**AVIS RELATIF À LA PROTECTION
CONTRE LES EVENTUELS EFFETS NOCIFS ET NUISANCES
PROVOQUÉS PAR LES RAYONNEMENTS NON IONISANTS
GÉNÉRÉS PAR DES ANTENNES ÉMETTRICES STATIONNAIRES**

Commune : LIEGE - Exploitant : PROXIMUS

Référence exploitant : 41QAR_01

Rapport n° 1223 / 2025

Figure 1 : Vue en plan des lieux de séjour et des points de contrôle

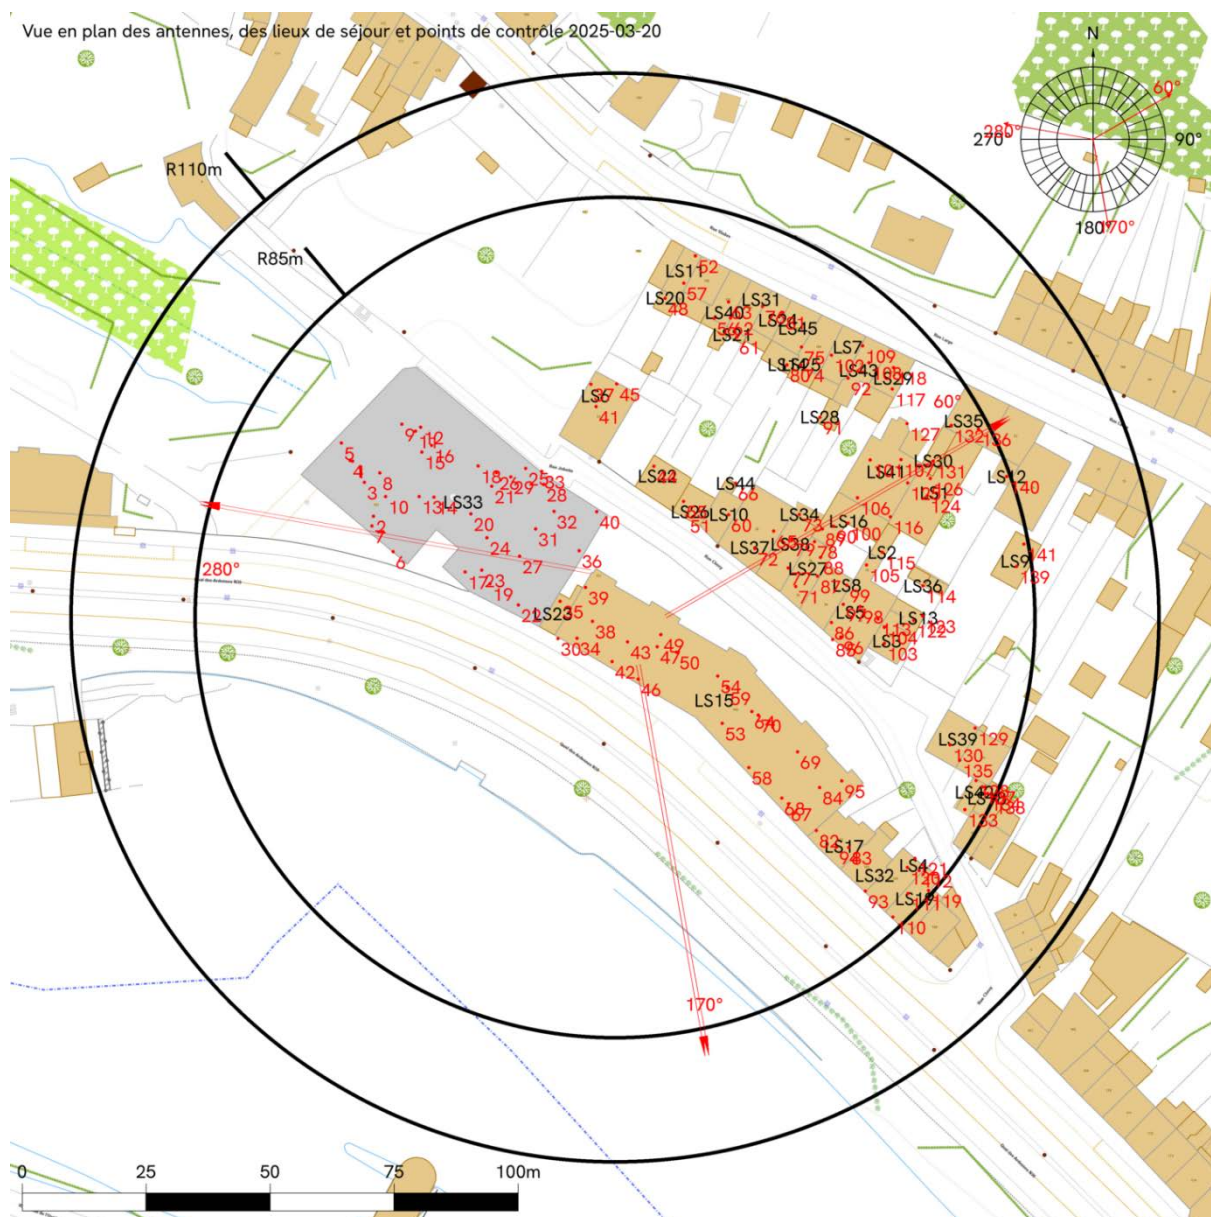
- le numéro du point de contrôle repris sur un des plans de la figure 1;
- le numéro du LS dans lequel se trouve le point de contrôle de la 1^{ère} colonne ;
- l'atténuation d'obstacle prise en compte pour le calcul de l'indice d'exposition dans le LS ;
- le résultat du calcul de l'indice d'exposition.

En ce qui concerne les antennes de l'installation mentionnées dans le tableau 1, la distance maximale à laquelle la limite pourrait être atteinte, à l'extérieur, est égale à 99,5 m. S'il n'y a pas de LS à une distance inférieure, les antennes respectent forcément la limite d'immission.

Dans le cas des LS situés à l'intérieur des bâtiments, une atténuation d'obstacle est prise en compte et il en résulte que la distance maximale à laquelle la limite pourrait être atteinte se réduit à 73,6 m.

Figure 2 : Vue en plan des installations d'antennes dans un rayon de 300 mètres autour de l'installation faisant l'objet de la demande d'avis

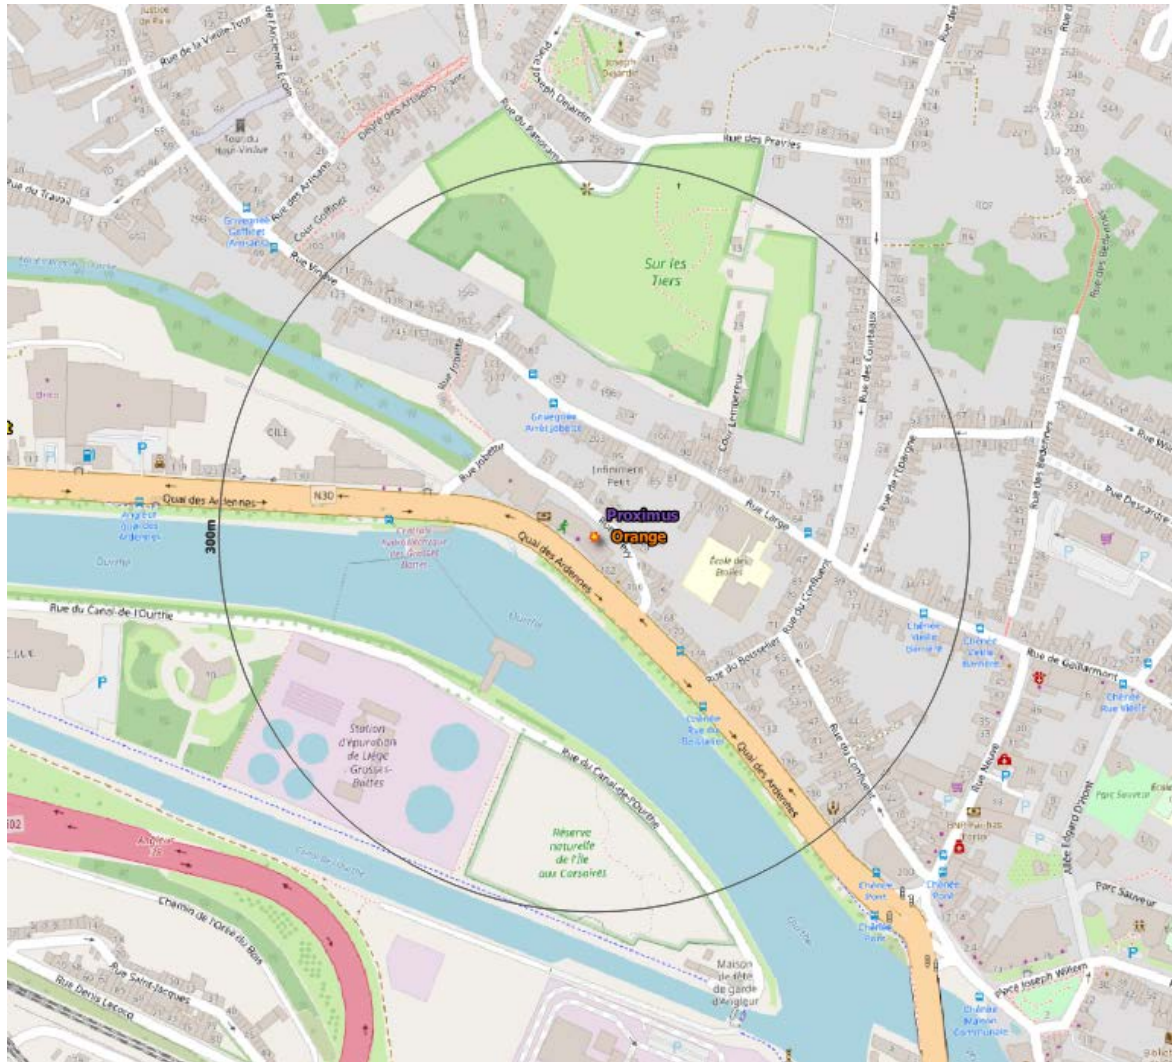
- il y a au plus 4 installations d'antennes émettrices stationnaires présentes dans la zone d'évaluation de 300 mètres de rayon représentée dans la figure 2, y inclus l'installation référencée dans le paragraphe 2 : la limite cumulative définie à l'article 4, §2 du décret est nécessairement respectée dans les lieux de séjour à l'intérieur de la zone d'évaluation de 300 mètres de rayon ;

- c) dans tous les autres cas, il a été vérifié que la limite cumulative définie à l'article 4, §2 du décret n'est pas dépassée dans les lieux de séjour sur base du nombre d'installations localisées dans la zone d'évaluation de 300 mètres de rayon représentée dans la figure 2, de leur localisation ainsi que des données inscrites dans la figure 1 et au paragraphe 4 du présent avis et dans les avis attestant le respect de la limite par installation ou de la limite abrogée de 3 V/m relatifs aux autres installations reprises dans la figure 2.

Compte tenu des considérations ci-dessus, il apparaît que l'intensité du rayonnement électromagnétique généré, dans les lieux de séjour situés dans un rayon de 300 mètres autour de l'installation référencée dans le paragraphe 2, par l'ensemble des antennes émettrices stationnaires de l'ensemble des exploitants du même site d'antennes émettrices stationnaires respecte la limite fixée à l'article 4, § 2 du décret.
